Karlsplatz Vorschläge der Bürger - Gruppe Eisenach Hand in Hand, Erhalt von 3 weiteren Bäumen, Gestaltung mit Grünflächen + ggf. Blumenbeeten, ein Brunnen und ein Fließgewässer (Nachbildung Bach) sollen den Karlsplatz beleben und attraktiver machen.

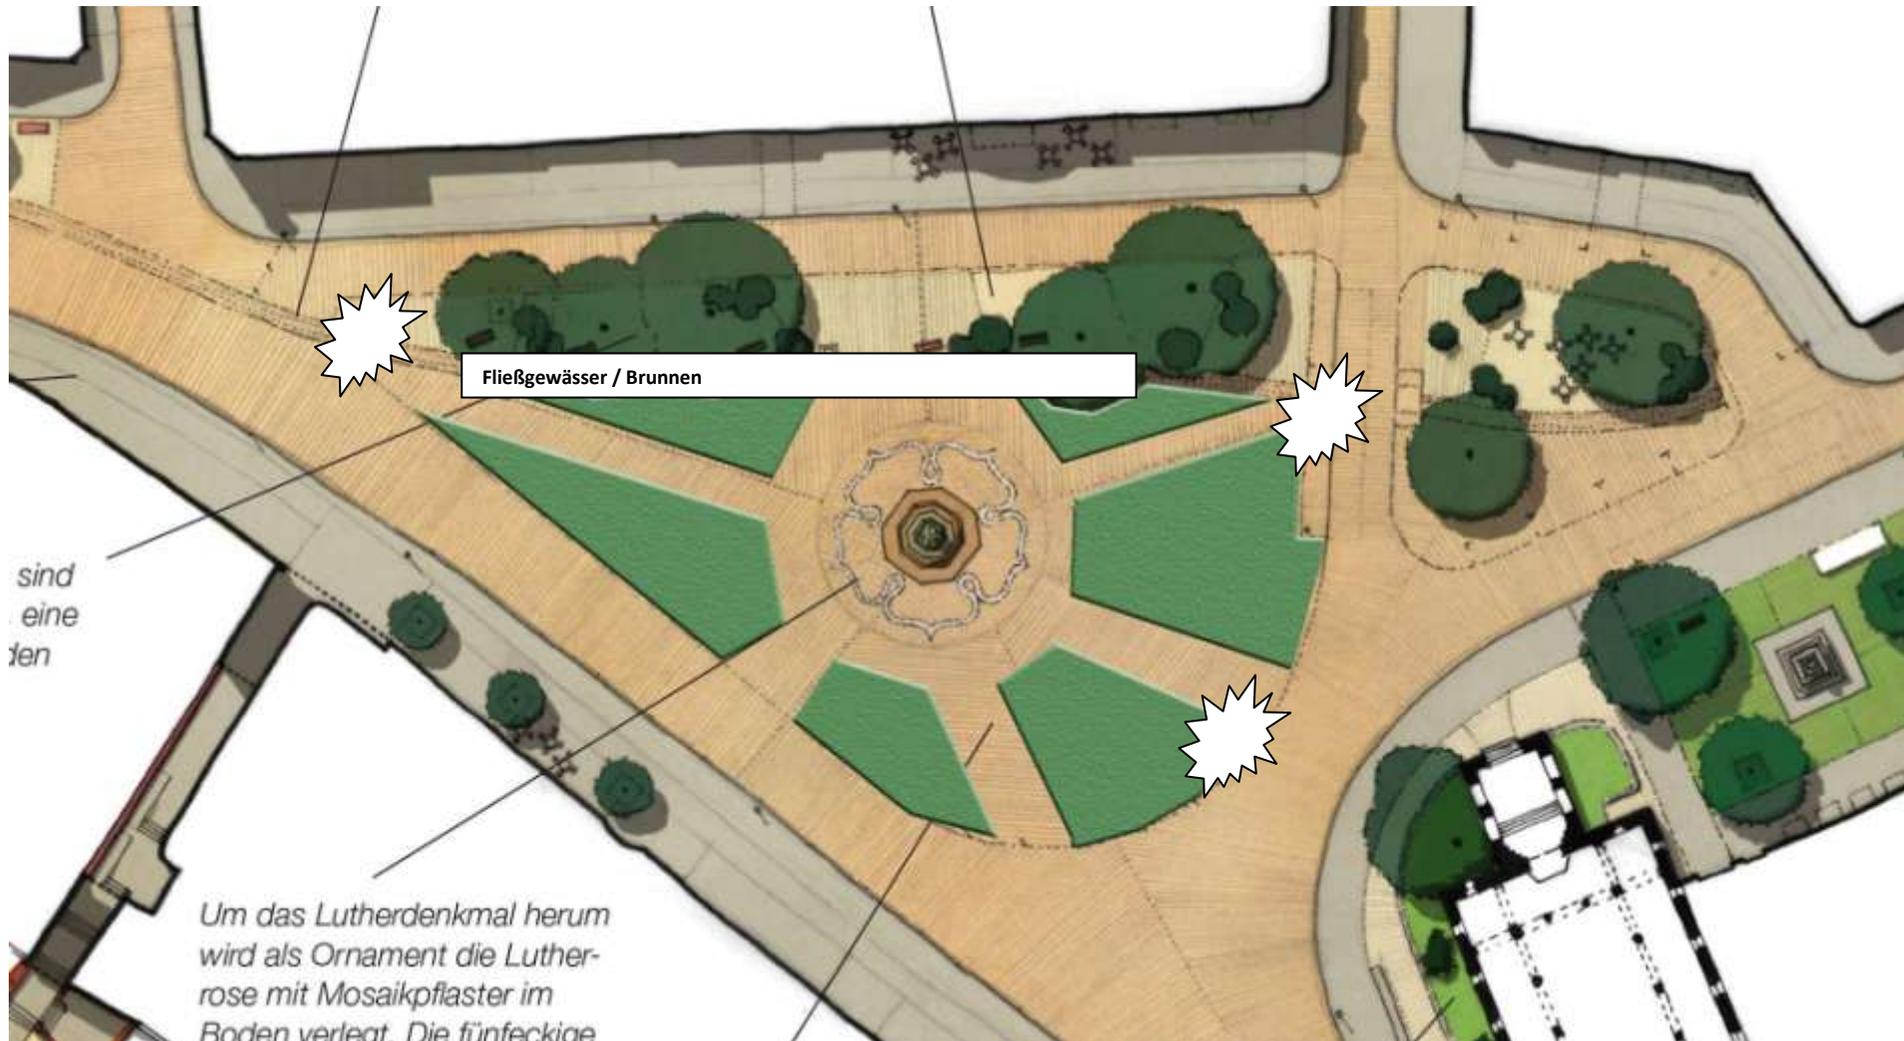
Wunsch 3 Robinien erhalten mit folgender Priorität (1. Robinie am Bauwagen , 2. Robinie am Beginn des Platzes, 3. Robinie seitlich)

Bänke im Bereich des Fließgewässers - Lutherrose bepflanzen – würde das Denkmal vor Begehung schützen und das Müllaufkommen reduzieren.

Wir bitten zu prüfen, ob die vorhandenen Beete in kleinerer Form erhalten und integriert werden könnten.
